Sprawa: ZP.60.DWC.13.2026

**BUDOWA POMP CIEPŁA O MOCY 3 × 200 KW W ELEKTROCIĘPŁOWNI DOBRZAŃSKIEGO – MPEC
NOWY SĄCZ**

Odpowiedzi na zapytania Wykonawców

1. Strona 10 PFU - prosimy o dołączenie do „Rysunek 1. Proponowane miejsce zabudowy obiektu dla pomp ciepła” legendy do tego rysunku

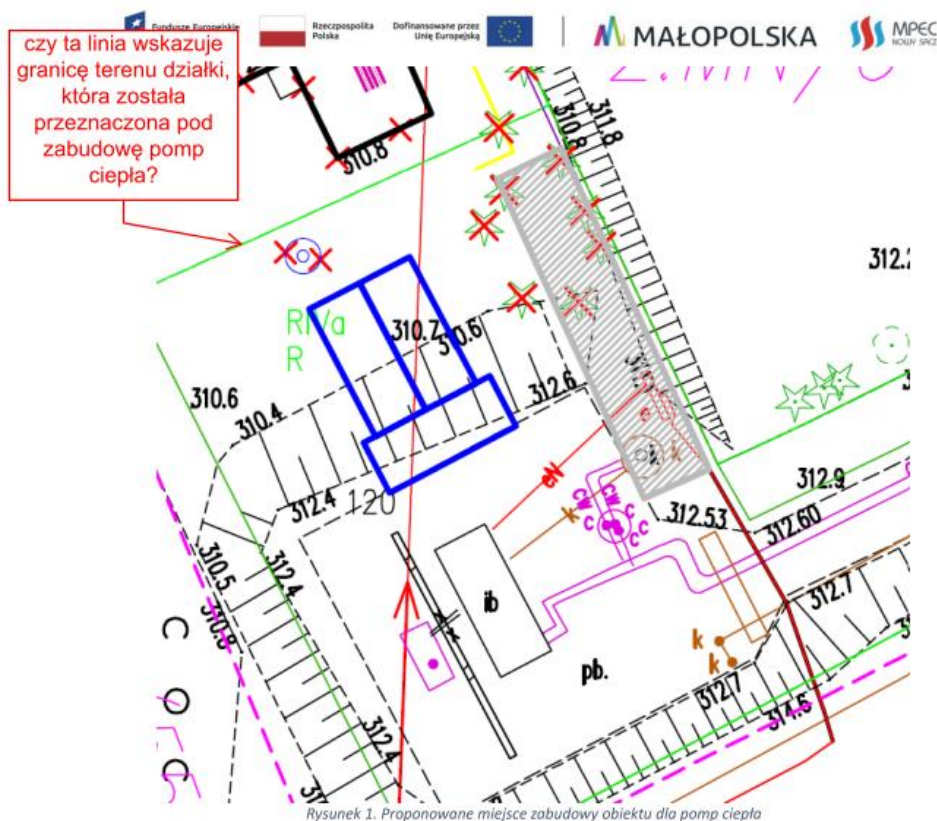
2. Prosimy o informacje czy drzewa/krzewy oznaczone na „Rysunek 1. Proponowane miejsce zabudowy obiektu dla pomp ciepła” i przekreślone czerwonym krzyżykiem podlegają wycince?

3. Jeśli te drzewa/krzewy podlegają wycince to czy ta wycinka jest po stronie Zamawiającego czy po stronie Wykonawcy?
4. Czy Zamawiający uzyskał urzędową decyzję na usunięcie z działki tych drzew/krzewów?

8. Czy ta zielona linia wskazana na rysunku poniżej jest granicą terenu działki, która została przeznaczona pod zabudowę pomp ciepła i dzieli działkę nr 120 na dwie mniejsze?

1. Zamawiający udostępni mapę całego obszaru objętego inwestycją wraz z legendą.
2. Drzewa i krzewy oznaczone na rysunku nr 1 PFU czerwonym krzyżykiem są przeznaczone do usunięcia.

7. Rozbiórka istniejącego budynku nie jest objęta przedmiotem zamówienia. Rozbiórka jest obecnie realizowana przez Zamawiającego.
8. Zielona linia przedstawiona na rysunku nie stanowi granicy działki. Granice działki zostały przedstawione na mapie do celów projektowych udostępnionej przez Zamawiającego.
